**Prosjekt** : Lindås barnehage  
**Til** : Kjell André Sangolt, Norconsult; Gisle Clementsen, AABF; Linn Hagen; Veronica Pagano, HLM Arkitektur  
**Kopi** :  
**Fra** : Ola Dahl, Byggeråd AS  
**Dato** : 08.06.2021  
**Sak/Tema** : Royal kledning, brannsikkerhet

## ► **Lindås barnehage - Avvik mellom prosjektering og utførelse - Materialer og produkters egenskaper ved brann**

### **Branntekniske krav til overflate på ytterkledning**

Figur 1: Plan 2. etasjer angitt med rødt. Mørke felter er royalkledning. De lyse felter som er angitt med rød pil er ubehandlet trekledning. Den kledningen er i samsvar med opprinnelig prosjektert løsning og omhandles derfor ikke i dette notat.

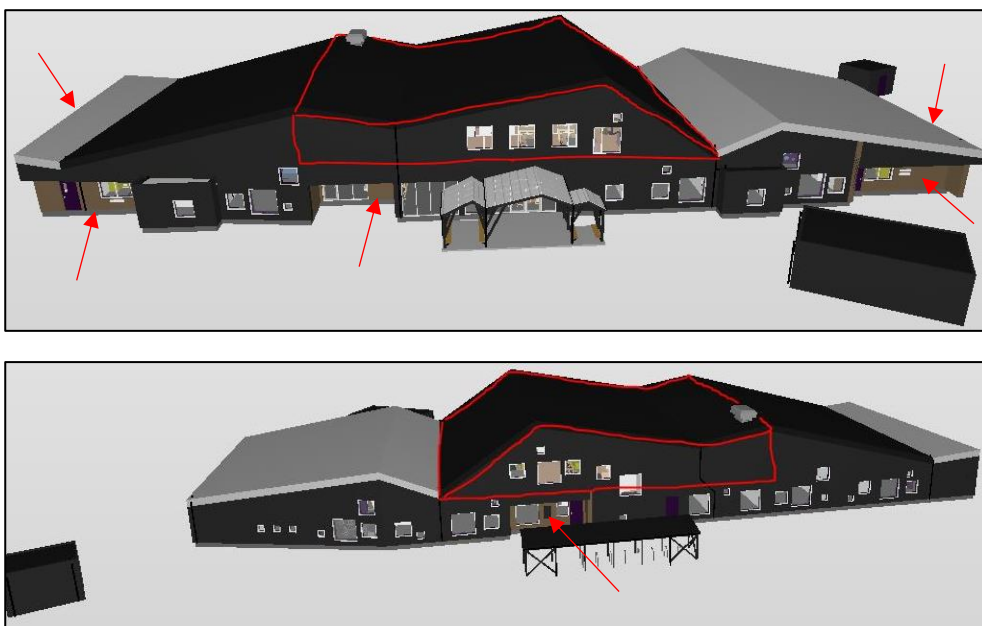
Utvendig er byggene kledd med både royalimpregnert trekledning og trekledning som ikke er behandlet. Byggverket generelt er kledd med royalimpregnert, men ved alle inngangspartier er det benyttet ubehandlet trevirke. Det er derfor i enkelte felter en kledningstype med brannegenskaper iht. opprinnelig prosjektert ytelse. Se underliggende figur som illustrer byggenes utforming og fasadeuttrykk. Mørke felter vise bruk av royalkledning, lyse felter angitt med røde piler viser prinsippet der inngangsparti har ubehandlet trekledning.

Figur 2: Oppdeling i brannceller EI 60 vertikalt for hver avdeling vist med blå streker, personaldel EI 30 med rød strek.

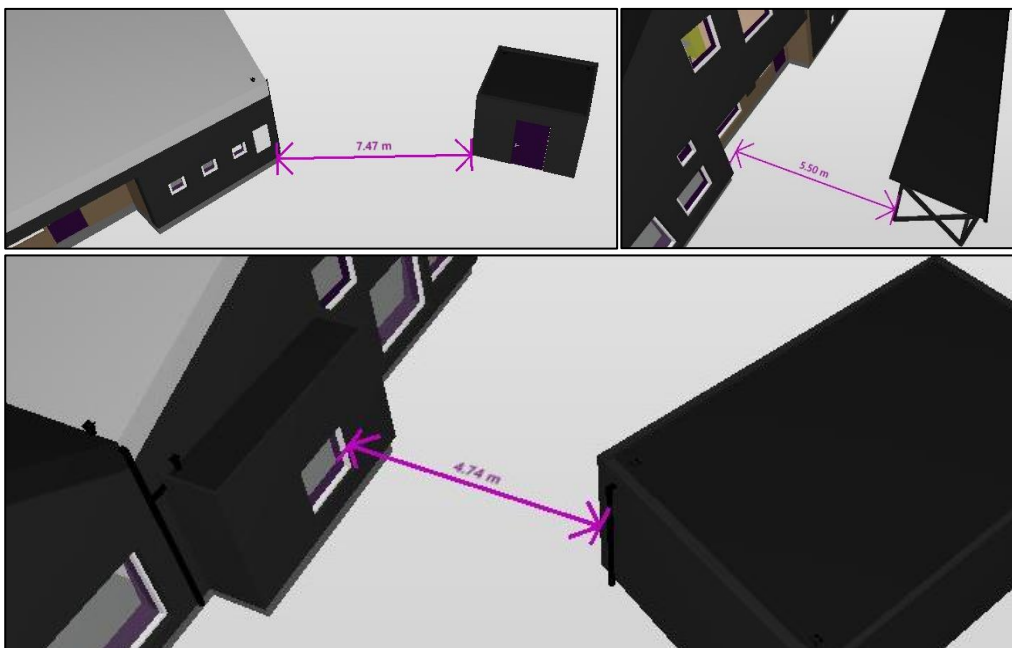
Byggverket er oppdelt med brannskiller slik at hver avdeling er en EI 60-branncelle. Se figuren nedenfor der EI 60 brannskille er vist med blå streker.

Figur 2 FIGRA<sub>0,4 MJ</sub> som funksjon av tid. Royalbehandlede kledninger er vist i blågrønn farge, mens malte kledninger er vist i oransje farge. Maks grensen for klasse D, 750 W/s, er vist med rød strek.

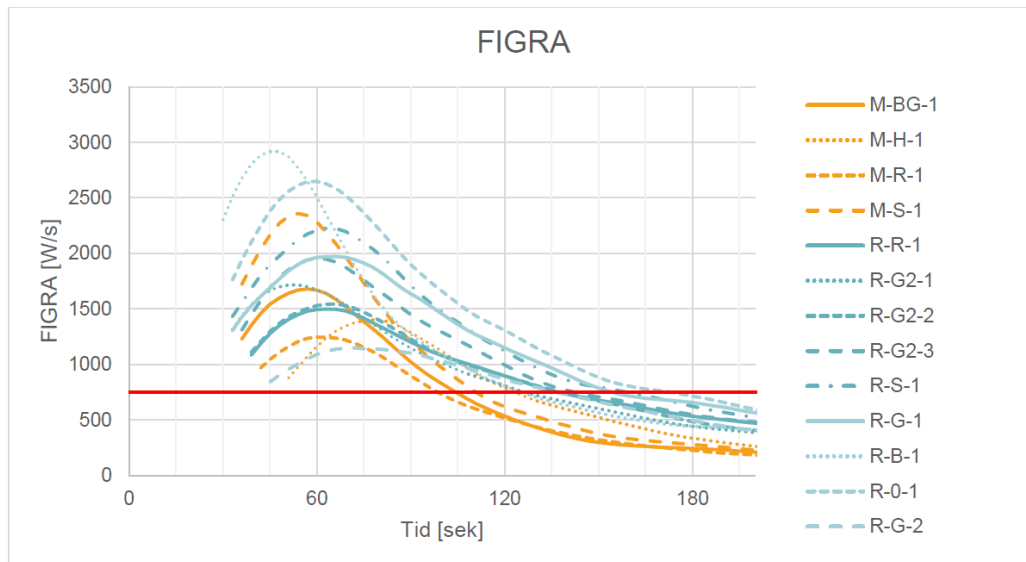
Som man kan se så tilfredsstillende ikke noen av de Royalimpregnerte produktene kriteriene for klasse D i den tidlige fasen av testen, mens alle kommer ned til og under nivået for D etter ca 2,5 minutter. Det er altså kun i en kortere periode som brannen i kledningen vokser raskere enn hva som kreves for å få klasse D.

Annen malt eller behandlet panel ligger også over kriteriet til D under de første 2 minuttene. Den korte perioden som kledningene ligger over kriteriet for D, samt at også andre kledninger har oppnådd liknende resultater ved tester, kan forklare hvorfor det så vidt vi kjenner til ikke er blitt rapportert om spesielle problemer fra branner hvor denne typen kledninger har vært involvert.
